Otium bo- og velferdssenter

Kontroll av ytterveggskonstruksjoner og klimaskjerm

2023:01615

DATO
2024-01-05

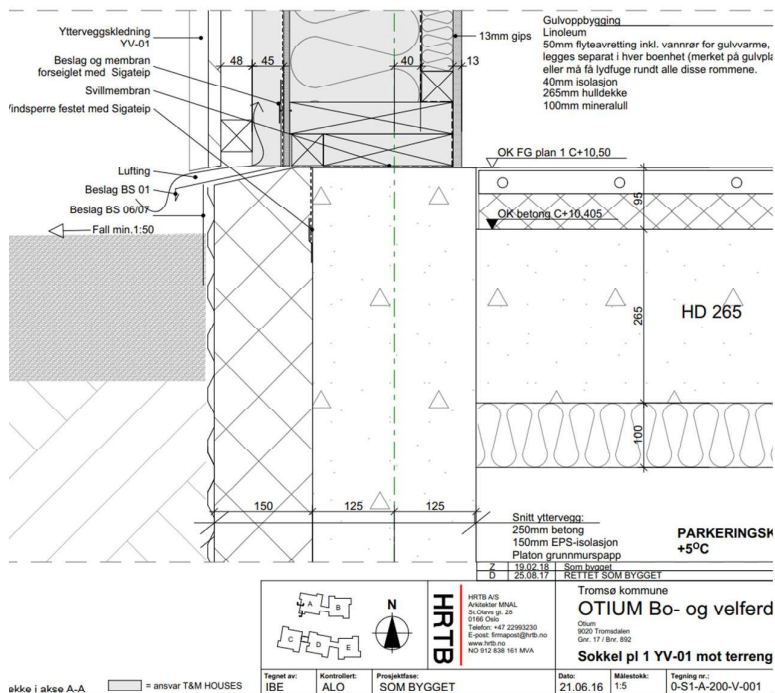
Figur 3 : Prosjektert overgang mellom yttervegg i tre og kjellervegg i betong i plan 1 bygg A. Det fremgår at styresvill skal plasseres på ringmur med dampsperre fra element ført inn på ringmur med 2 x Paroc S-list 175 mm lagt som kapillærbrytende sjikt mellom styresvill og ringmur. Vindsperre er brettet opp mellom styresvill og bunnsvill.

Utførte løsninger er ikke i henhold til prosjekterte løsninger og tilfredsstillende ikke kravene i TEK 10.

Det er viktig at det etableres god tilslutning mellom topp betong og ytterveggselementer. Tilslutning mellom betong og ytterveggselement utføres normalt med en svillemembran som klemmes mellom betong og bunnsvill. Bruk av en elastisk svillemembran fordrer en relativ jevn overflate og er egnet for å ta opp ujevnheter opp til 10 mm. For at en svillemembran skal ivareta sin funksjon som tettesjikt for luft og vann er det viktig at denne klemmes med bunnsvill. Observasjoner gjort under befaring og fra beskrivelser på detaljtegning, se Figur 3, viser et kapilærbrytende sjikt mellom bunnsvill og betong i form av Paroc-S list. Denne ligger løst under bunnsvill og ivaretar derfor ikke sin tiltenkte funksjon.

Figur 5: Overgang mellom glassfasade og understående kjellervegg. Detaljtegning viser at isolasjonen på utvendig side av betongvegg plasseres helt opp til membran. Membran klemmes i dekkprofil vindu og føres ned på utside av grunnmurspapp

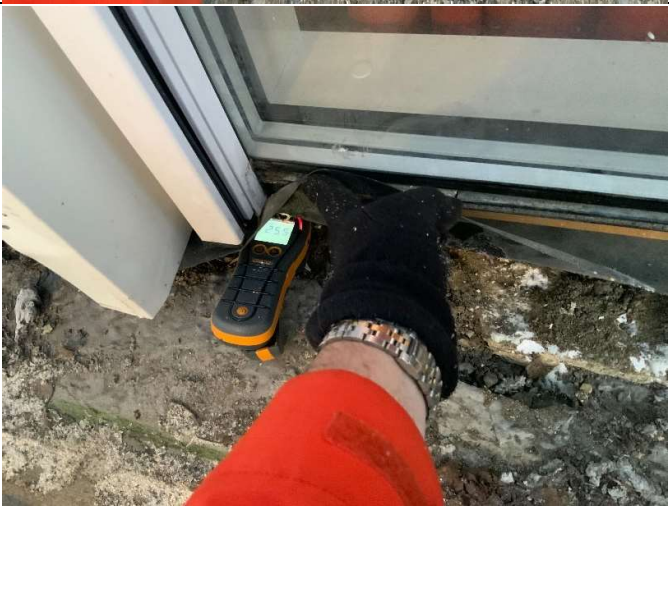
Under befaring ble det av entreprenør utført utbedringsarbeider i overgangen mellom yttervegg og betong mot terreng. SINTEF fikk opplyst at arbeid med utbedring av overgangen pågikk kontinuerlig og fulgte fasadene fra overside bygg E og var kommet til bygg C. Dette arbeid pågikk mens SINTEF var tilstede. Området som ble åpent mens SINTEF var til stede, var 1. etasje på bygg C, sør fasade. Bilde 10 - Bilde 11 tatt fra dette området viser noen fuktmerker på bunnsvill, men svill bar ikke preg av å være oppfuktet ved befaringstidspunkt. Det er i dette området prosjektert membran liggende ned langs utsiden av Platon grunnmurspapp. Bilder viser denne membranen liggende på overside av terreng og hvor det er skummet mellom membran og beslag. På overside av membran er det hulrom opp under glassfelt.

Vann kan ved utført løsning, trekke under membran og inn til bunnsvill. Bilde 12 - Bilde 15, mottatt av oppdragsgiver, viser at vann har trengt inn under membran og fuktet opp bunnsvill. Uisolerte områder under bunnsvill medfører kuldebroer og økt energibruk. Utettheter i disse områdene vil også kunne medføre åpne ganger og tilkomst for skadedyr. Videre undersøkelser utført av byggherre og takstmann i

I områder hvor utvendig terreng har manglende fall fra yttervegg må det gjøres tiltak:

- Det bør etableres et drenerende sjikt (aquadren eller pukksjikt) i ved yttervegg som hinder vann i å bli stående mot ytterveggkonstruksjon.
- Terrenget bør senkes lokalt foran dør/glassfasade til et nivå lavere enn tresvillene.
- Bunnsviller med forhøyet fuktinnhold må byttes om de ikke lar seg tørke ut.
- Membran må etableres i underkant av dør / vindu med overliggende beslag.
- Membran må føres ned og ut på utvendig side av drepsplater ved yttervegg. Det må også etableres en understøttelse for terskelbeslag slik at dette ikke hviler på membranen.

**Bilde
23**

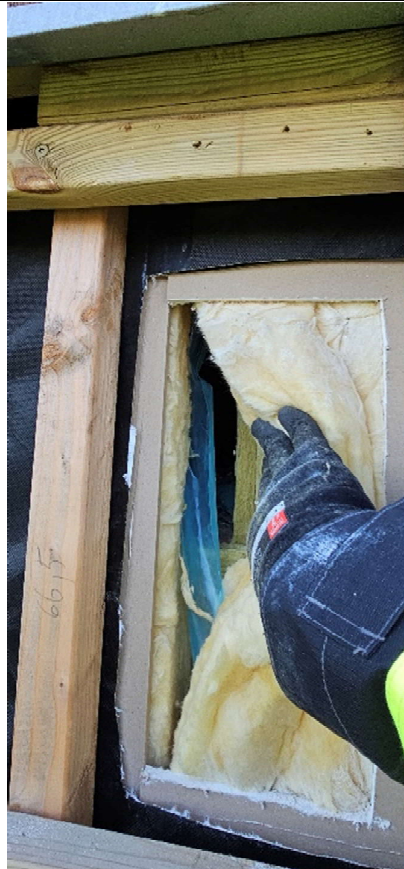
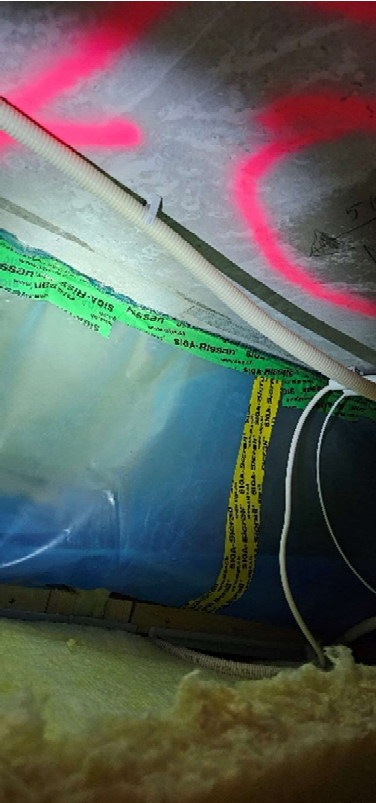
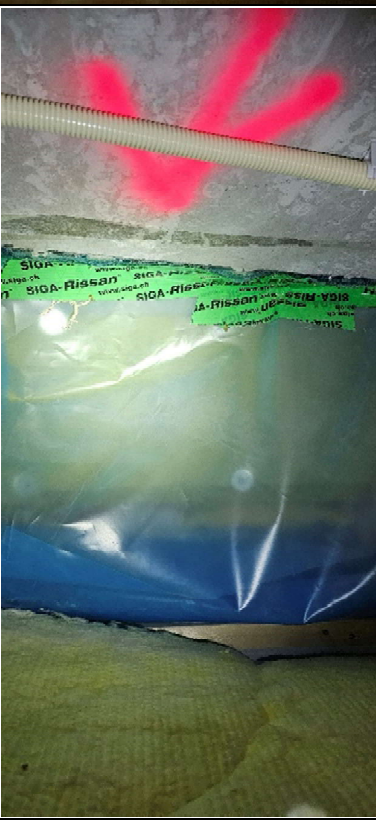
Her ses GU-gips og vindsperre ført kontinuerlig på utside av dekkeforkant i bygg A. Brannisolasjon (Conlit) på stålsøyle og drager kan ses bak PE-folie. Området mellom søyle og ytterveggselement er uisolert. Isolering er ikke komplett.

Utførelse stemmer ikke med det som er prosjektert. Bilder (Bilde 24 - Bilde 25) tatt fra innside i bygg A viser at det mangler isolering i påføring opp mot ståldrager og det er ikke platekledd opp til etasjeskiller. Det ble i området inspisert av SINTEF, ikke funnet tegn til skadedyrsinntrenging.

**Bilde
26**

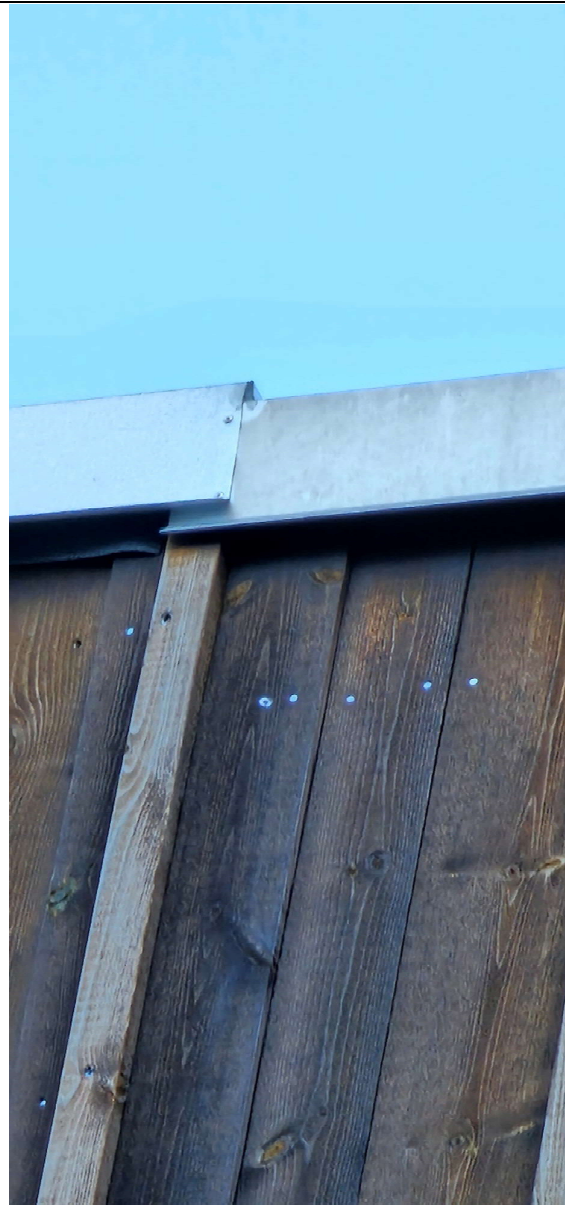
Bilde viser underkant parapet bygg A. Takpapp ses ført over kryssfinerplate og avsluttet. Takpapp er trukket litt utenfor kryssfinerplate.

Bildet viser hjørnet på bygg A. Beslag er festet direkte i underliggende kryssfinerplate med skruer. Beslag er popnaglet sammen i hjørnet.

Bilde viser overgang mellom to parapetbeslag. Beslag er festet sammen med popnagler. I underkant av venstre beslag ses takpapp.

Det er ikke observert bruk av innfestingsbeslag på utside av parapet, og dette ble heller ikke observert på innvendig side av parapet ved inspeksjoner på tak. Horisontale overganger mellom beslagslengder er utført med enkel stangfals, og beslag er videre festet med skruer i overkant av beslag ned i underliggende kryssfiner. Ved bruk av synlig innfesting fra overside øker man risikoen for vanninntrenging i underliggende konstruksjoner, samtidig som beslaget fastholdes mot bevegelser som skyldes temperaturvariasjoner. Det anbefales derfor bruk av stangfals for horisontal skjøting, samt bruk av innfestingsbeslag på innvendig og utvendig side av vegg som tillater at beslaget kan utvide seg og trekke seg sammen ved temperaturendringer.

Parapetutforming som vist i SINTEF Byggforsk Detaljbald 520.415, se Figur 15 – Figur 16, vil bidra til at:

Figur 18 Detaljtegning 0-T0-A-200-V-004 viser beslagsløsning over betongsandwichelement i bygg A og B. Det antas samme løsning i områdene inspisert av SINTEF da SINTEF ikke har funnet detaljer med henvisning til inspiserter områder.

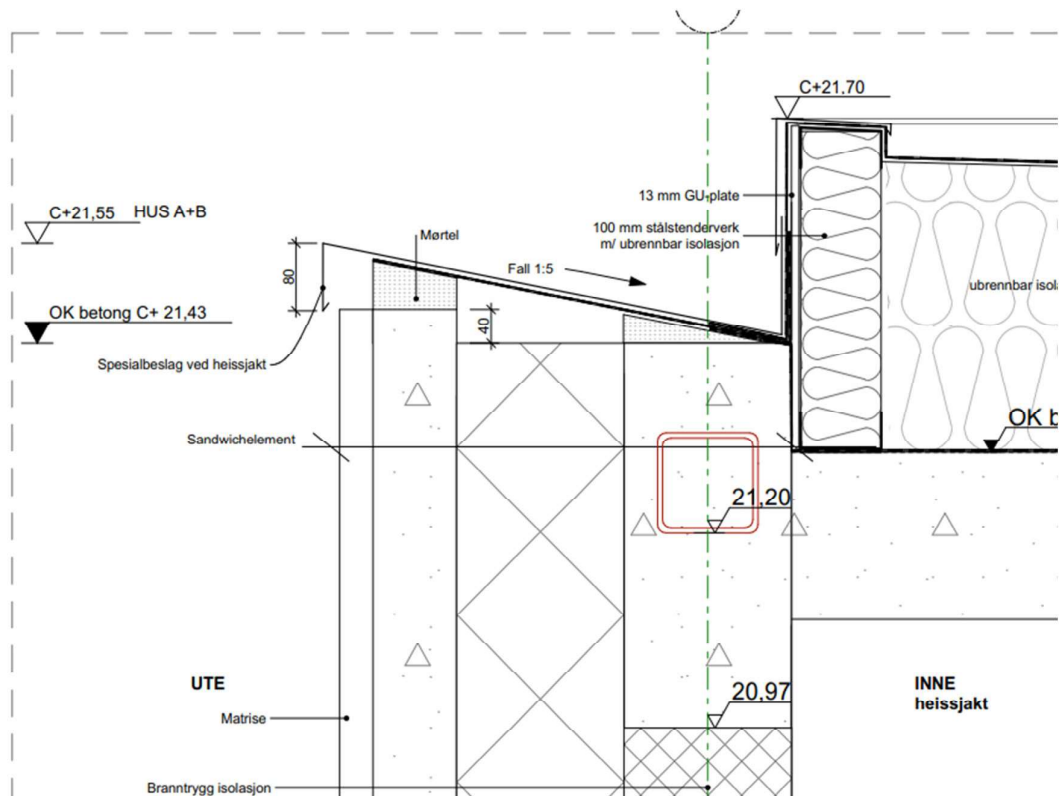
Figur 19 Detaljtegning 0-T0-A-200-V-012 viser overgang mellom betongsandwich element og topp heissjakt. Fall er prosjektert inn mot bakenforliggende parapet.

Bilde 29	Bildet viser overgang mellom betongsandwichelement og topp heissjakt mellom bygg C og D. Beslag topp sandwichelement har fall inn mot parapet over heissjakt. Beslag er knekt opp på parapet og nytt beslag er ført over.	
Bilde 30	Bildet viser overgang mellom betongsandwichelement og topp heissjakt mellom bygg C og D. På bildet ses vannmerker i bunn av beslag mot parapet. Det tydelig fall mot bakenforliggende parapet.

Parapet i topp av betongsandwichelementer bør utformes slik vist i SINTEF Byggforsk detaljblad 520.415, se Figur 20. Denne utformingen vil sikre at:

Der parapet ved betongsandwichvegg heller inn mot tilstøtende parapet over trappesjakt, (Bilde 29 og Bilde 30), må det foretas utbedringer som sikrer at vann ikke blir fanget i dette området. Det vil her være hensiktsmessig at parapet i topp av yttervegg og i topp av heissjakt bygges sammen til en felles parapet

Figur 22 Detaljtegning 0-00-A-200-H-008 viser overgang ved innvendig hjørne mellom betongsandwichelement og trevegg

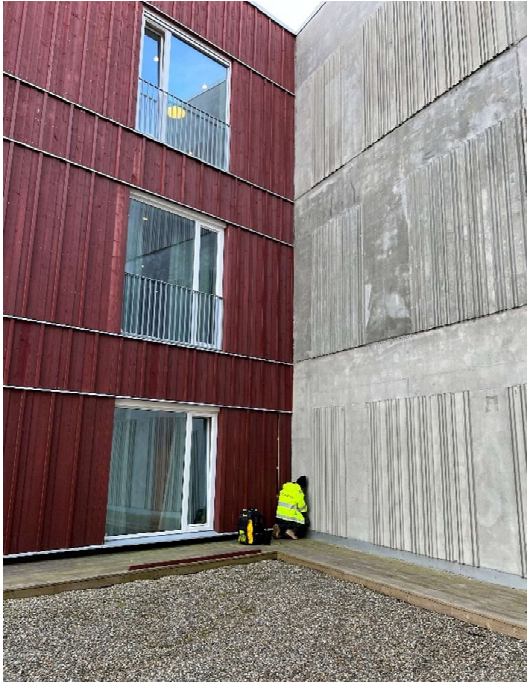
Observasjoner fra befaring viser at det er utettheter i overgang mellom prefabrikkerte trelementer og betongsandwich. Ved montering er det påført en sort vindsperretape i overgang mellom vindsperreduk i ytre del av trelementer og inn mot betongelementer. For at denne ikke skal være synlig, er den på et tidspunkt skåret av slik at den kun får en kort overlapp mot betongelementene (se eks Bilde 35 og Bilde 36). I enkelte områder er hele klebeområdet som fester mot betongveggen skåret bort, og tapen som står igjen har kun heft mot vindsperreduken. Dette medfører at det ikke blir tett i veggjørnet hvor disse to elementene møtes.

Det må etableres en lufttett overgang mellom yttervegger av treelementer og betongsandwichelementer. Dette kan utføres ved teiping mellom vindsperre på treelementer og mot betongelementer, men det er viktig å sikre at det er tilstrekkelig overlapp mot betongelementene for å oppnå god heft.

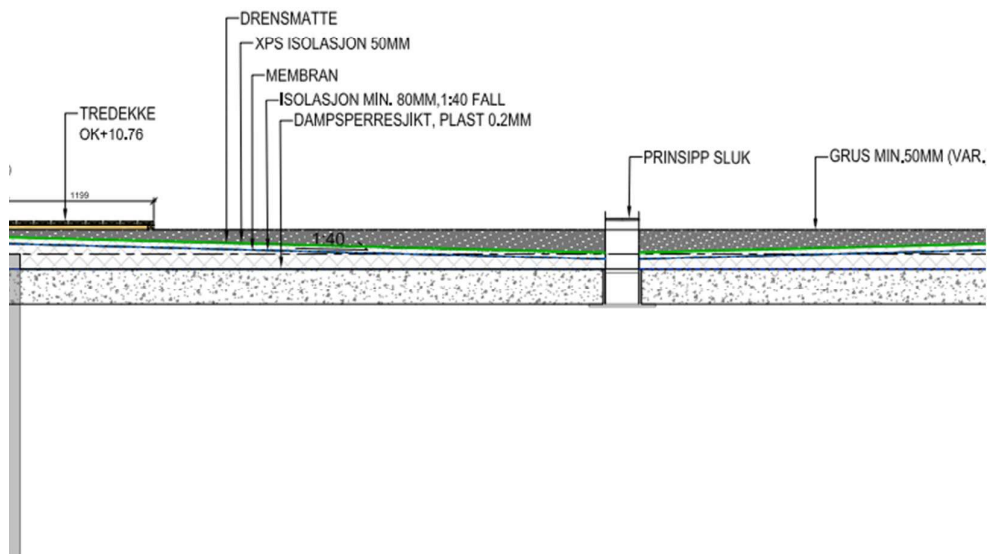
Bilde 46	Bildet viser området mellom bygg A og B. På bildet ses grus som beskrevet på tegning fra i prosjektering, men man ser ingen sluk i området.	
Bilde 47	På bildet vises nedløpsrør under grusen .

Bilde 48	Sluket er helt fullt av sand og grus. Det er ingen slukrist som hindrer nedløpsrøret å bli fullt med sand og grus.	
Bilde 49	Membran ses ført inn til nedløpsrør.

Sluk på takhage mellom bygg A og bygg B har ingen løvrist eller kumring som hindrer avløpet å bli tettet med masser. Masser observert i rør vil kunne fungere som drenerende masser, men de vil hindre vann å renne fritt ned fra tak. Med nok finmasser som blir skylt ned i avløpsrør vil dette til slutt kunne blokkere avrenningen fra taket. Det er ut ifra hva SINTEF kunne observere, ikke etablert et sandfang i avløpet. SINTEF observerte ikke noe overløp fra taket og har ikke funnet noen tegninger som viser prosjektert overløp på dette taket, noe som gjør at ved tett sluk vil det kunne samles store mengder vann oppe på takhagen. Masser som i dag befinner seg i sluket antas å være drenerende da de ikke opplevdes som fuktig under befaring og det ikke ble observert stående vann over membran. Det synes ikke være samsvar mellom utført og prosjektert løsning. Med membran direkte under beskrevet gruslag uten beskyttelseslag med XPS og drensmatte som beskrevet i prosjekteringsunderlaget er membran sårbar for punktering ved ferdsel.

Avløp fra tak mellom bygg A og bygg B må renses for sand og stein og det bør etableres sluk med sandfang og løvrist / kumring for å unngå at nedløp går tett og vann kan samles på taket. Det må også etableres overløp slik at vannspeil ikke har mulighet til å bli så høyt at det kommer opp og i høyde med bunnsvill på yttervegg.

Figur 31 utsnitt av tegning C-04-A-200-D-001

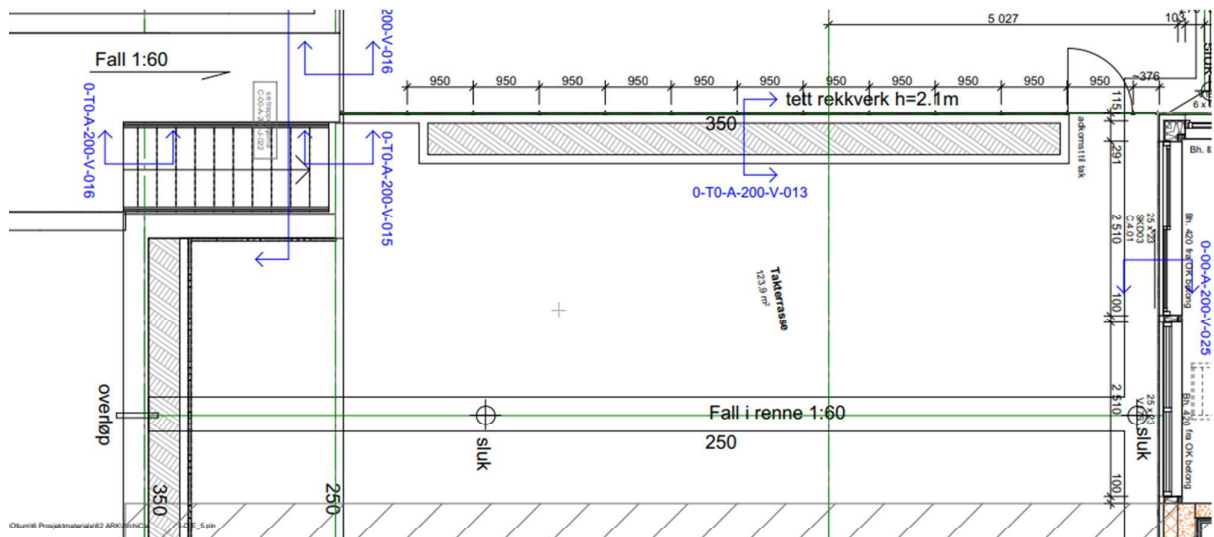
Sluk på Takhage bygg C var plassert i område som vises på tegning C-04-A-200-D-001. Det er prosjektert med et tosidig fall mot renne og et overløp plassert i enden av renne. Under befaring ble det åpnet opp i terrassedekket og sluk ble funnet i områdene som prosjektert. Da terrassedekke ble tatt opp ble det avdekket et islag og vannspeil som på befaringstidspunktet var på ca 9,5 cm. Løvrister var her fulle av silt og rask, som har tettet sluk og hindret avrenning av nedbør fra taket.

Sluk på takterrasse bygg C må kontrolleres og rengjøres jevnlig slik at de ikke går tette slik som var tilfellet under befarig.
